【改善箇所説明図②】

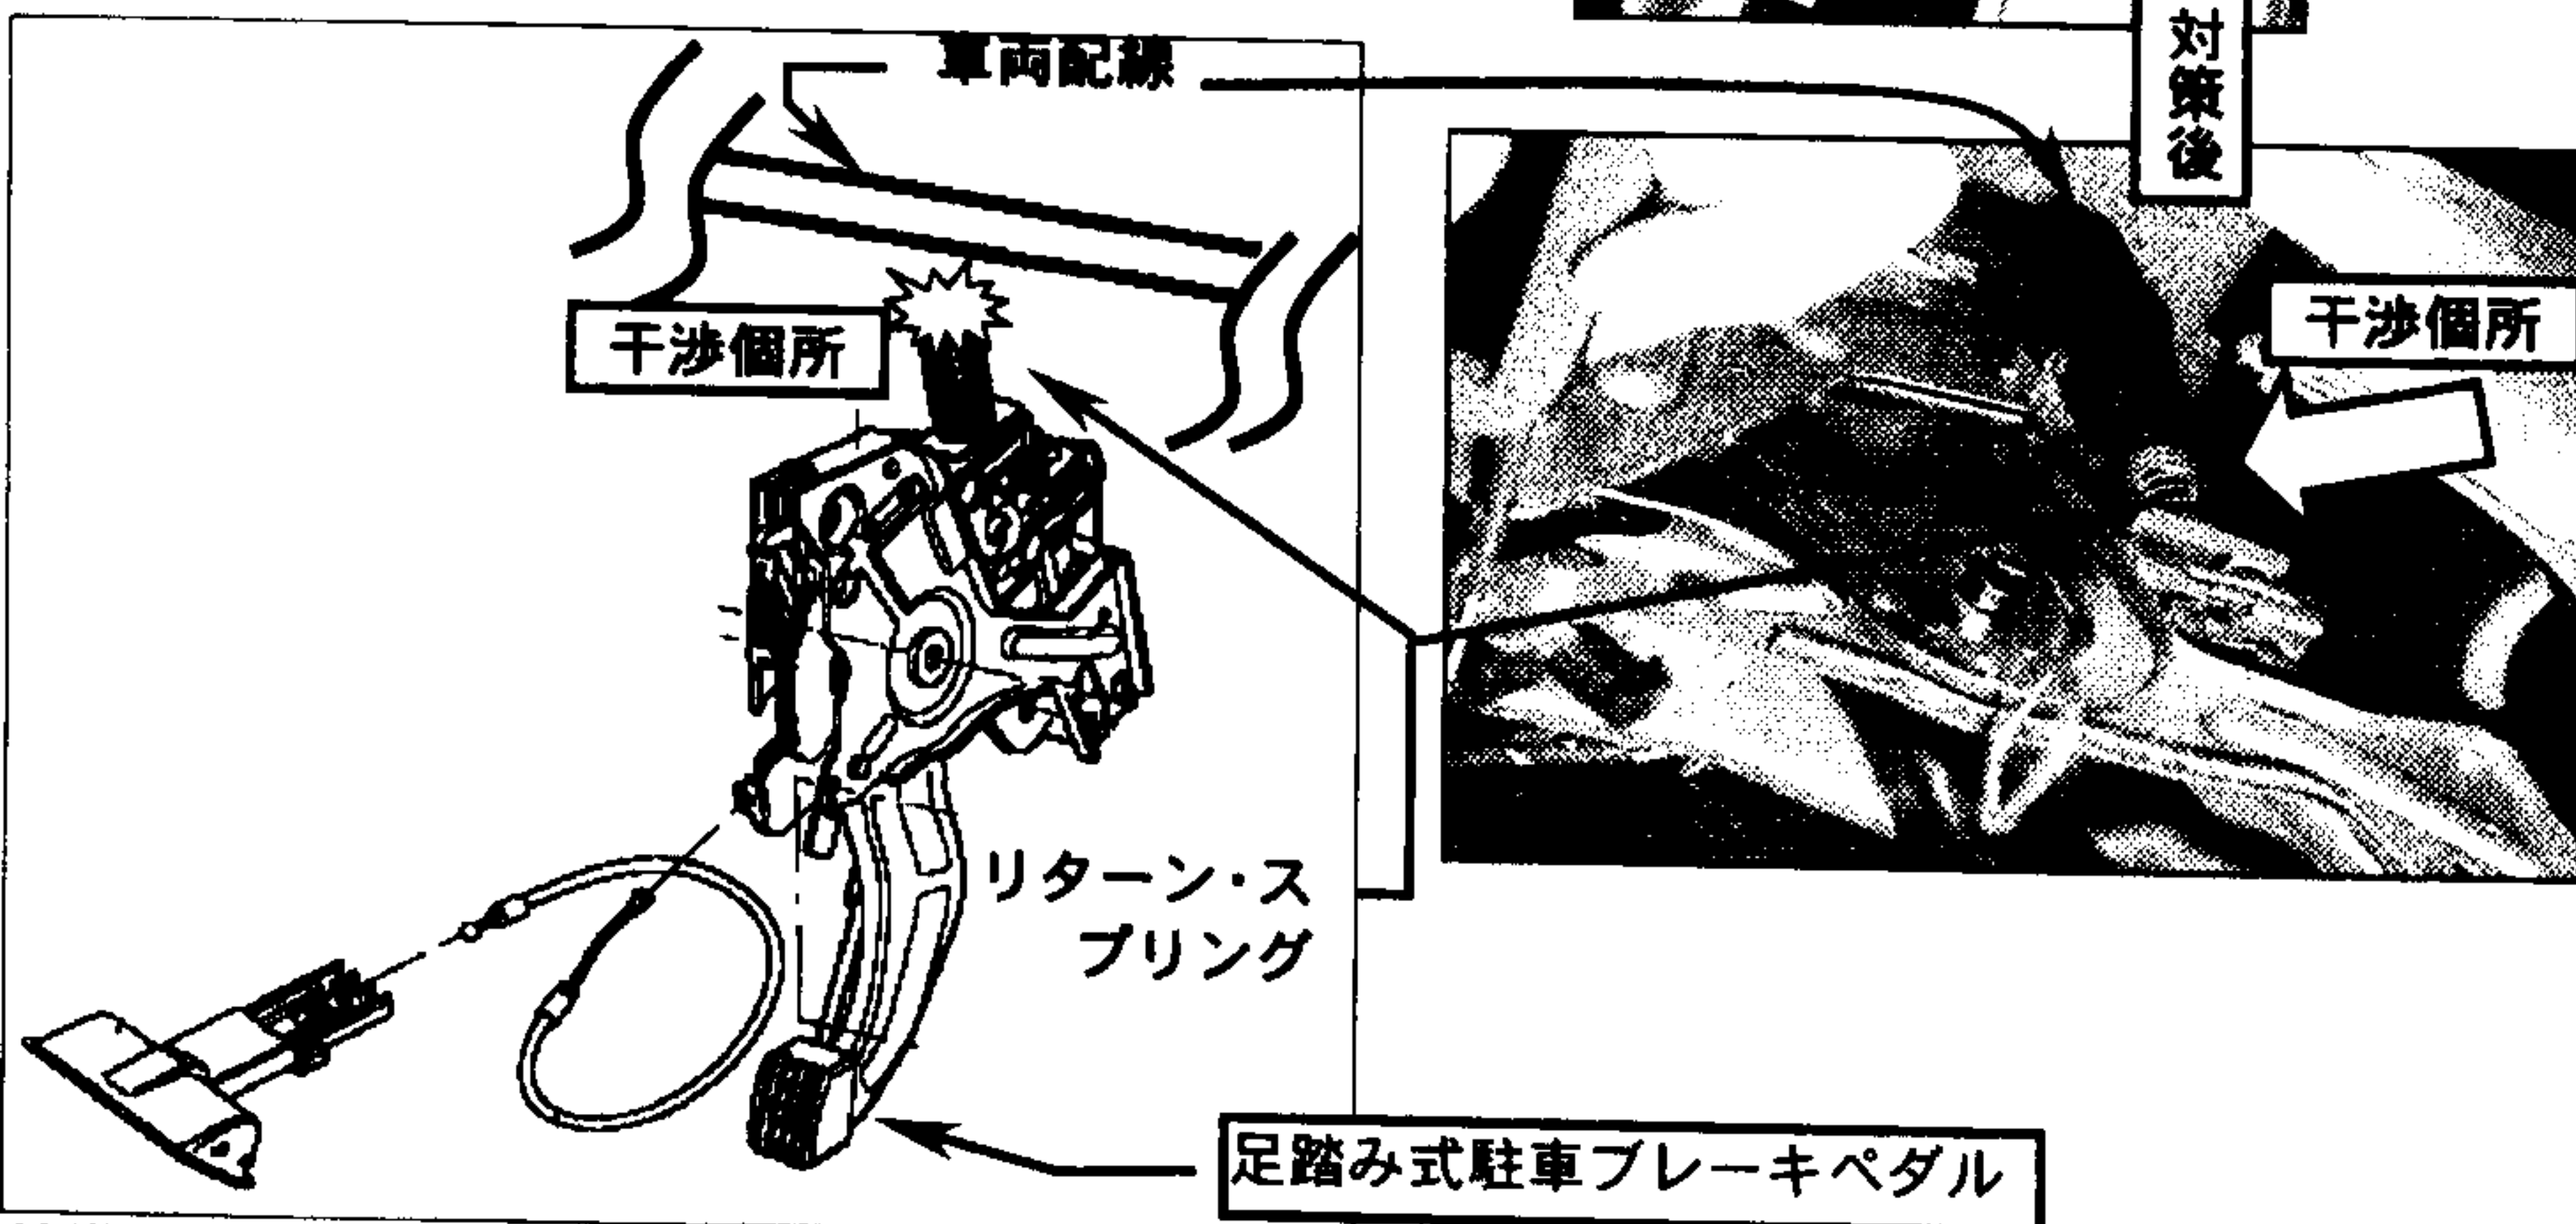
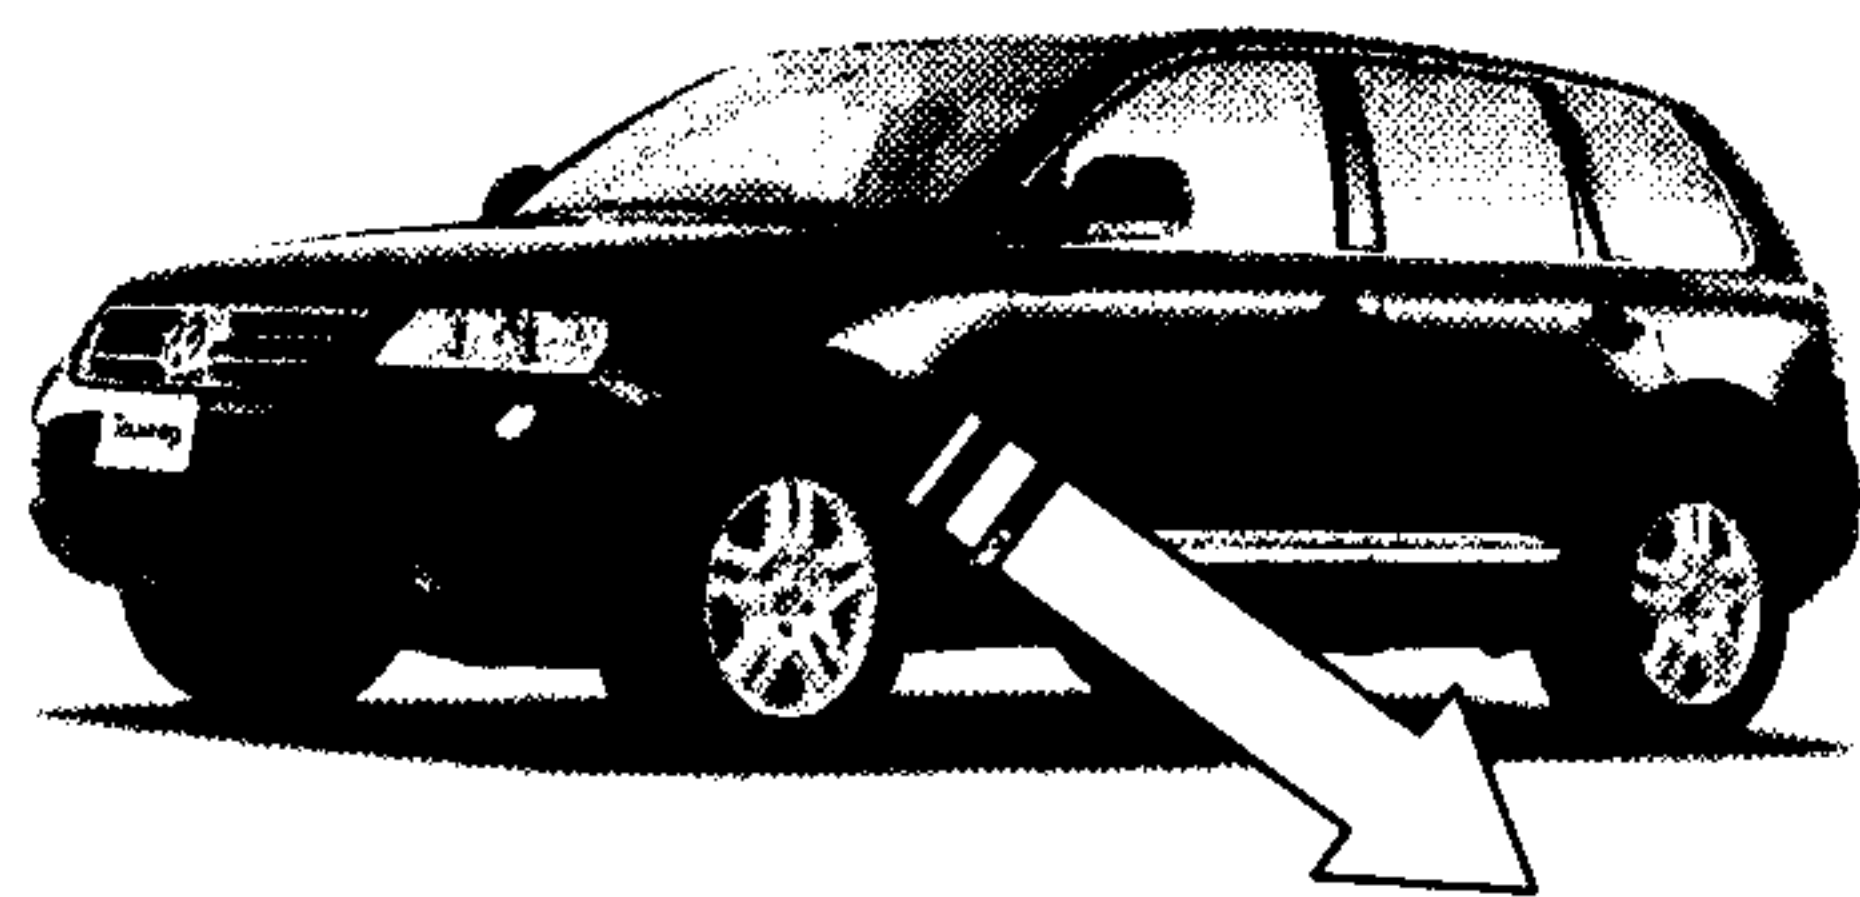
電気配線（メインハーネス）の取り廻しが不適切なため、当該配線が足踏み式駐車ブレーキペダルのリターン・スプリングと干渉し、走行時の振動等により当該配線が損傷することがある。そのため、速度計等が作動しなくなる等電装品に不具合が発生し、最悪の場合、当該配線が焼損するおそれがある。

全車両、当該部分の電気配線に保護カバーを追加する。
